**AVIS RELATIF À LA PROTECTION
CONTRE LES EVENTUELS EFFETS NOCIFS ET NUISANCES
PROVOQUÉS PAR LES RAYONNEMENTS NON IONISANTS
GÉNÉRÉS PAR DES ANTENNES ÉMETTRICES STATIONNAIRES**

Commune : LEGLISE - Exploitant : PROXIMUS

Référence exploitant : 63WIT_01

Rapport n° 559 / 2025

Figure 1 : Vue en plan des lieux de séjour et des points de contrôle

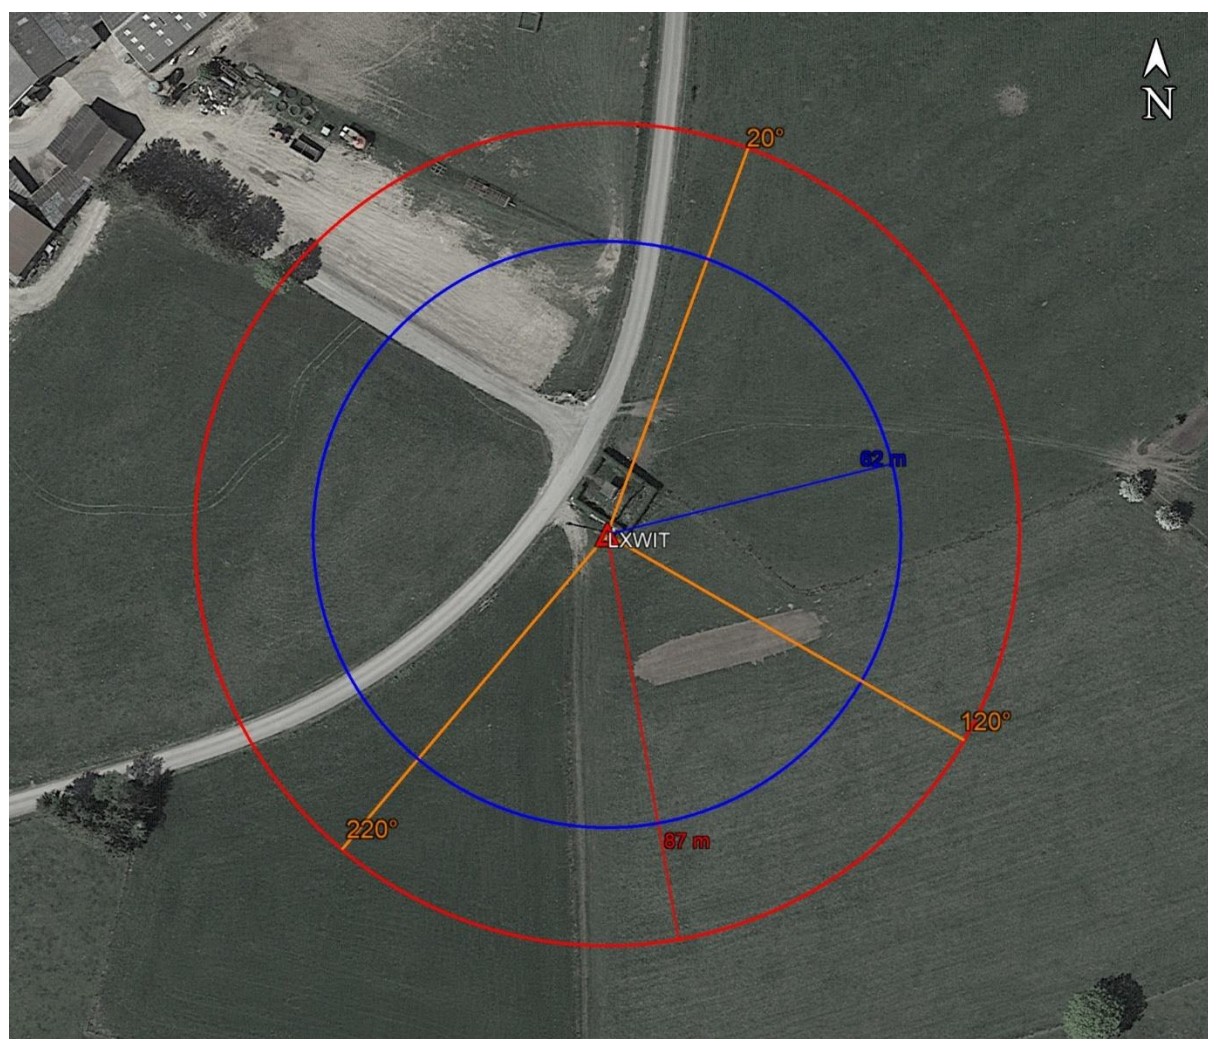
N° point de contrôle	LS	Atténuation (dB)	Indice d'exposition relatif à la limite par installation IE_i
Aucun lieu de séjour ne se trouve dans la zone où la limite d'immission pourrait être atteinte

En ce qui concerne les antennes de l'installation mentionnées dans le tableau 1, la distance maximale à laquelle la limite pourrait être atteinte, à l'extérieur, est égale à 86,5 m. S'il n'y a pas de LS à une distance inférieure, les antennes respectent forcément la limite d'immission.

Dans le cas des LS situés à l'intérieur des bâtiments, une atténuation d'obstacle est prise en compte et il en résulte que la distance maximale à laquelle la limite pourrait être atteinte se réduit à 61,4 m.

Figure 2 : Vue en plan des installations d'antennes dans un rayon de 300 mètres autour de l'installation faisant l'objet de la demande d'avis

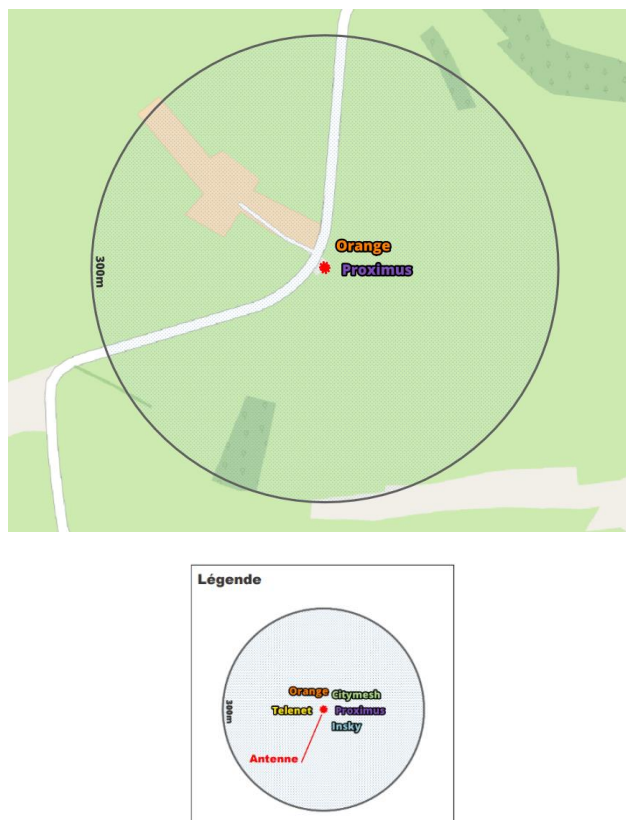
- il y a au plus 4 installations d'antennes émettrices stationnaires présentes dans la zone d'évaluation de 300 mètres de rayon représentée dans la figure 2, y inclus l'installation référencée dans le paragraphe 2 : la limite cumulative définie à l'article 4, §2 du décret est nécessairement respectée dans les lieux de séjour à l'intérieur de la zone d'évaluation de 300 mètres de rayon ;

- b) il y a exactement 5 installations d'antennes émettrices stationnaires présentes dans la zone d'évaluation de 300 mètres de rayon représentée dans la figure 2, y inclus l'installation référencée dans le paragraphe 2 et il existe, pour 3 ou 4 de ces installations, un avis attestant le respect de la limite abrogée de 3 V/m : la limite cumulative définie à l'article 4, §2 du décret est nécessairement respectée dans les lieux de séjour à l'intérieur de la zone d'évaluation de 300 mètres de rayon ;

- c) dans tous les autres cas, il a été vérifié que la limite cumulative définie à l'article 4, §2 du décret n'est pas dépassée dans les lieux de séjour sur base du nombre d'installations localisées dans la zone d'évaluation de 300 mètres de rayon représentée dans la figure 2, de leur localisation ainsi que des données inscrites dans la figure 1 et au paragraphe 4 du présent avis et dans les avis attestant le respect de la limite par installation ou de la limite abrogée de 3 V/m relatifs aux autres installations reprises dans la figure 2.

Compte tenu des considérations ci-dessus, il apparaît que l'intensité du rayonnement électromagnétique généré, dans les lieux de séjour situés dans un rayon de 300 mètres autour de l'installation référencée dans le paragraphe 2, par l'ensemble des antennes émettrices stationnaires de l'ensemble des exploitants du même site d'antennes émettrices stationnaires respecte la limite fixée à l'article 4, § 2 du décret.
